Parere n. 590 del 4 novembre 2022

Progetto:	<p><i>Verifica di assoggettabilità alla VIA</i></p> <p><i>“Opere di ampliamento e adeguamento del porto turistico Marina di Capitana in Loc. S. Luria Comune di Quartu S. Elena (CA)”.</i></p> <p>ID 8643</p>
Proponente:	<p><i>Società Saromar Gestioni Srl</i></p>

ID_VIP 8643 “Opere di ampliamento e adeguamento del porto turistico Marina di Capitana in Località S. Luria Comune di Quartu S. Elena (CA)”

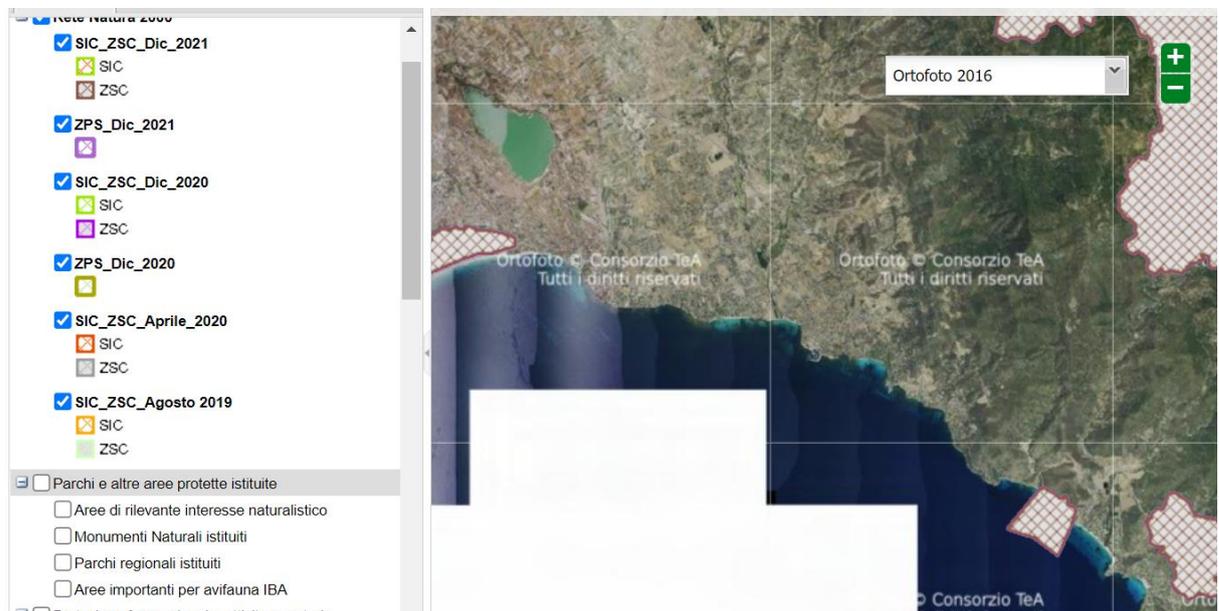
- c) In ordine al quadro di riferimento normativo e programmatico, appare fondata la contestazione contenuta nel parere della Regione, che evidenzia il conflitto tra il progetto a terra e il PUC del comune di Quartu S. Elena che non consente la costruzione di edifici ulteriori nell'area interessata dal progetto.

d) In ordine al quadro di riferimento ambientale:

- 1) Biocenosi: appare evidente e documentata la presenza di biocenosi di pregio e prioritarie come la *Posidonia oceanica*. Così come appare necessario, anche alla luce del parere fornito dalla Regione Sardegna, che il quadro sia debitamente aggiornato.
